RESOLUCION N.º

POR MEDIO DE LA CUAL SE NIEGA UN PERMISO DE OCUPACIÓN DE CAUCE Y SE ADOPTAN OTRAS DETERMINACIONES

Que funcionarios de la Corporación procedieron a evaluar la información presentada, relacionada con la fuente a intervenir, generándose el informe técnico N°IT-05096-2025 del 30 de julio de 2025, dentro del cual se formularon las siguientes observaciones y conclusiones las cuales son parte integral del presente acto:
“(…)”

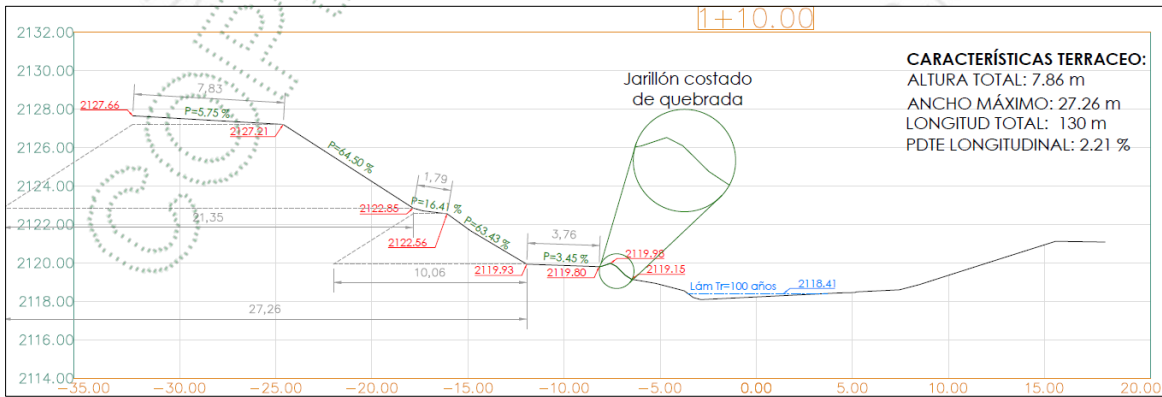
El jarillón implementado se localiza por fuera de la Ronda Hídrica calculada en el estudio hidráulico entregado y la estimada por la Corporación de la Quebrada Hojas Anchas, no obstante, se aprecia que el terraceo del proyecto urbanístico, **que se localiza en el talud externo del jarillón interviene la ronda de la fuente en una zona diferente a la proyectada con el jarillón construido.** En vista de lo mencionado previamente se le requiere ajustar el levantamiento topográfico a detalle de manera que se represente exactamente la obra construida y la intervención en la ronda existente actualmente para poder evaluar la influencia de esta sobre la dinámica de la fuente.

Adicionalmente, se le indica que de acuerdo a lo observado en campo no hay un jarillón definido, sino que se presentan varias terrazas para el manejo de los taludes de la explanación del proyecto urbanístico, por lo que además se le recuerda que son los **Entes territoriales los encargados de expedir los permisos correspondientes para los movimientos de tierra.**

También se solicita planos a detalle (planta, perfiles, secciones) de la obra implementada en sitio, donde se observen bien definidas las dimensiones de la obra hidráulica que interviene la ronda hídrica de la fuente, motivado a que no es clara la información técnica de la obra, al no estar definida como jarillón sino como terrazas.

Ilustración N° 3. Intervención con el terraceo dentro de la Ronda Hídrica de la Quebrada Hojas Anchas (flechas amarillas)
Fuente: SIAR Cornare

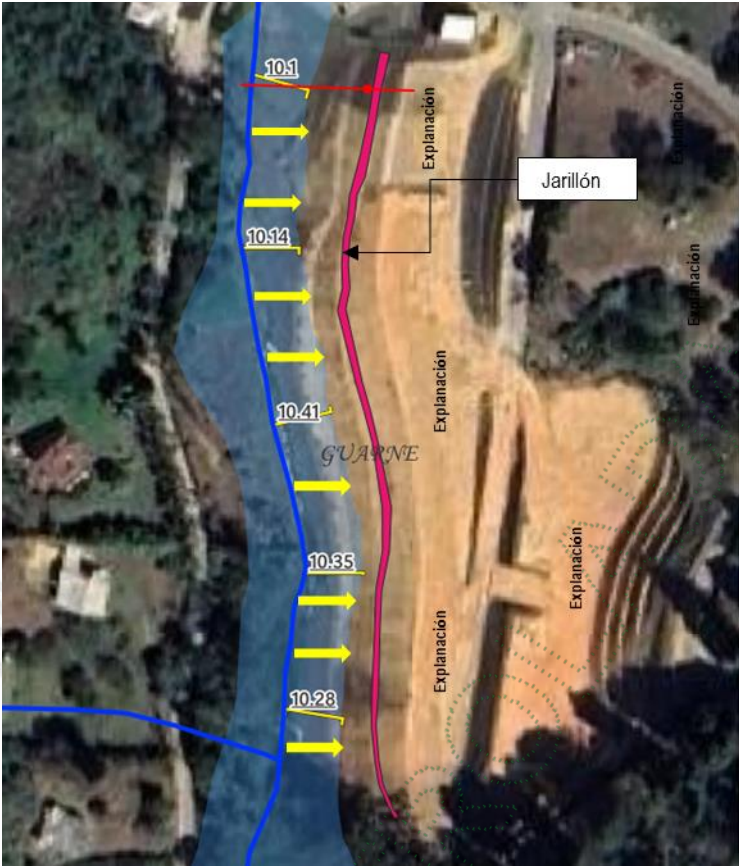
El terraceo que se localiza en el talud externo del jarillón como ya se había informado al usuario este interviene la Ronda Hídrica de la fuente en una zona diferente a la proyectada con el jarillón construido (áreas señaladas con flechas amarillas), como se muestra a continuación, por lo que tendrá que respetar el retiro mínimo a la fuente que se establece por parte de la Corporación y RETIRAR DE MANERA INMEDIATA este material de lleno, con el propósito de retornar esta área de amortiguamiento ambiental a las condiciones topográficas semejantes a las originales antes de su intervención.

- **DE MANERA INMEDIATA**, una vez ejecutoriado el presente acto administrativo, **RETIRE** el material de lleno que se localiza en el talud externo del jarillón construido y que corresponde al terraceo del proyecto urbanístico, que se observa interviene la Ronda Hídrica de la fuente en una zona diferente a la proyectada con el jarillón, por lo que deberá respetar el retiro mínimo a la fuente que se establece por parte de la Corporación, con el propósito de retornar esta área de amortiguamiento ambiental a las condiciones topográficas semejantes a las originales antes de su intervención (ver ilustración N°4), para lo cual deberá adjuntar evidencia fotográfica fechada con el fin de verificar el cumplimiento de estas acciones.

Ilustración N° 5. Sección 100 Hec- Ras (inicio jarillón)

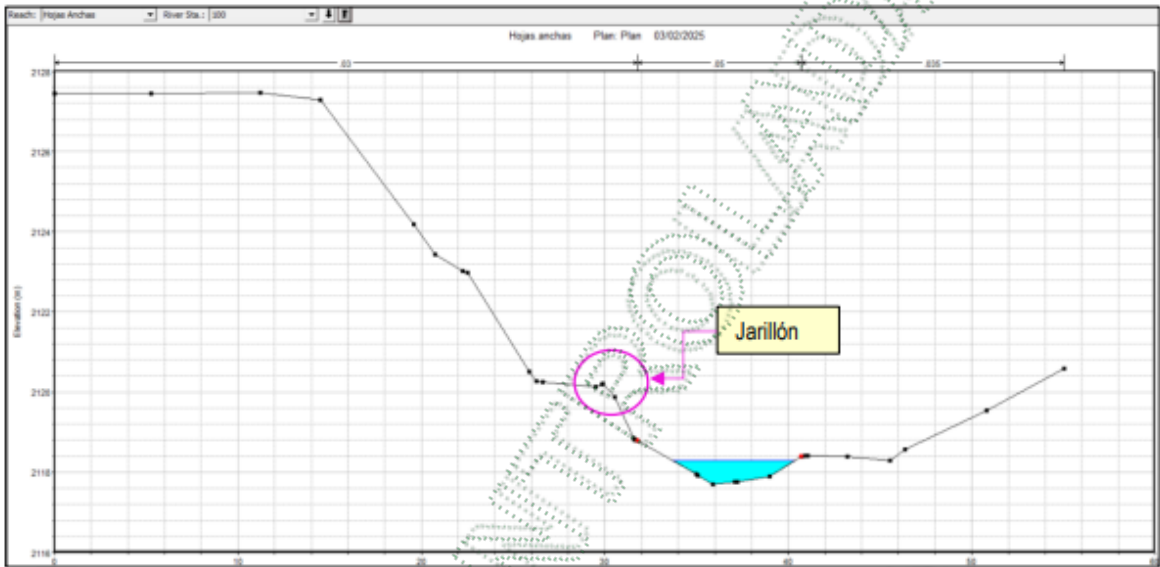
Se presentan las secciones transversales el modelo en el Hec Ras del jarillón, este tiene inicio en la sección 100 y finaliza en la sección 180

Ilustración N° 7: Vista 3D Mancha de inundación y jarillón implementado para un Tr= 100 años

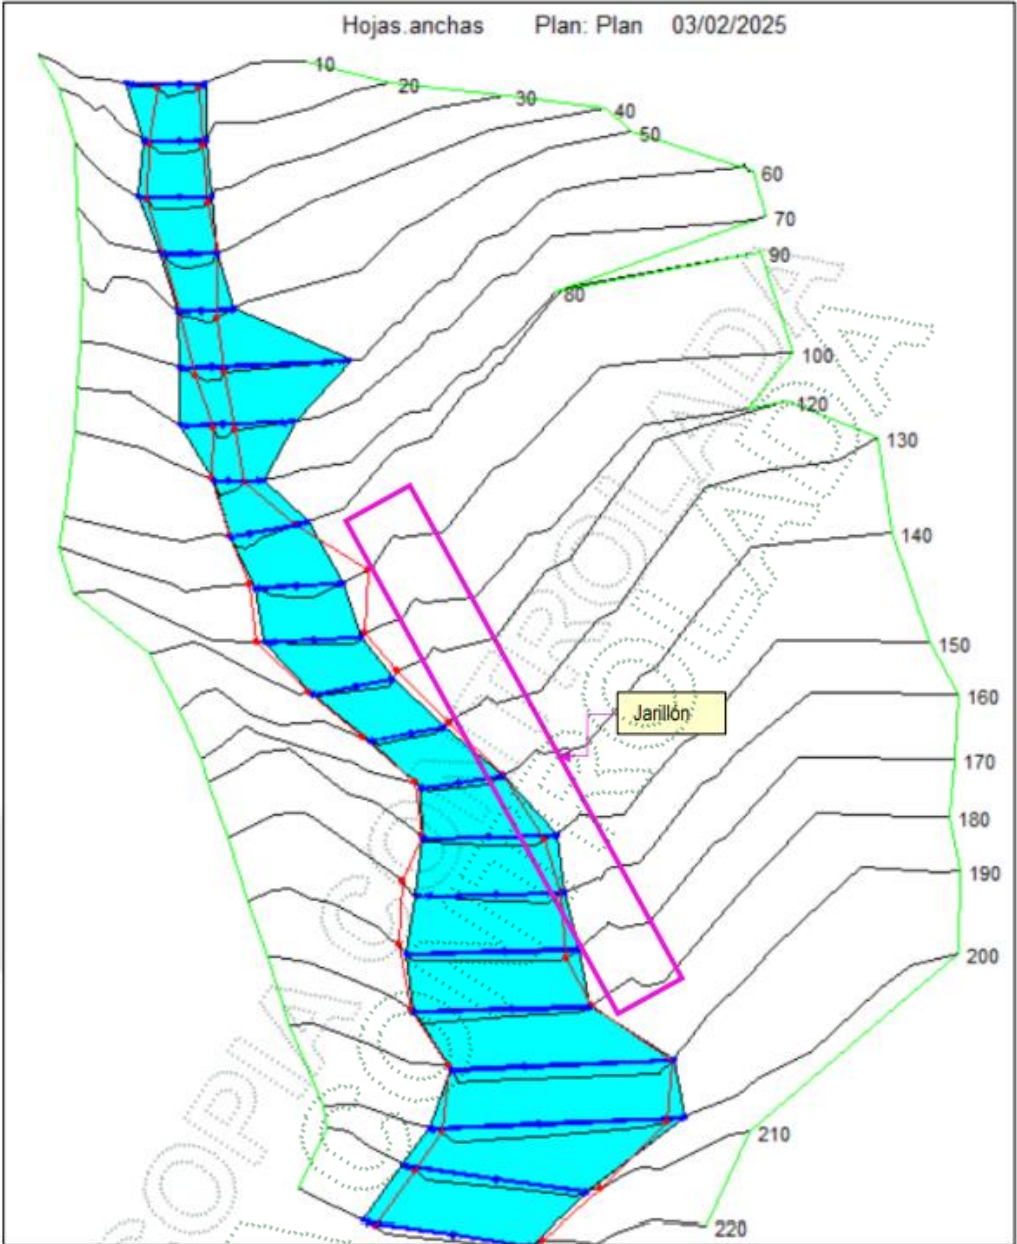
Se estima la socavación general por el método de Lacey y la Socavación lateral a través del método K. F. Artamonov, obteniéndose que: la socavación vertical promedio estimada para el fondo del cauce es de 0.13 m; y la diferencia de altura entre la lámina de agua a 100 años y al pie del talud inicial del jarillón es de 0.74 m, distando lo suficiente para no tener inconvenientes. La socavación lateral estimada es de 0.30 m, distando 2.93 m la lámina de agua a 100 años del pie del talud inicial del jarillón (de forma horizontal), lo cual da cuenta de que no hay riesgo de socavación para la obra.
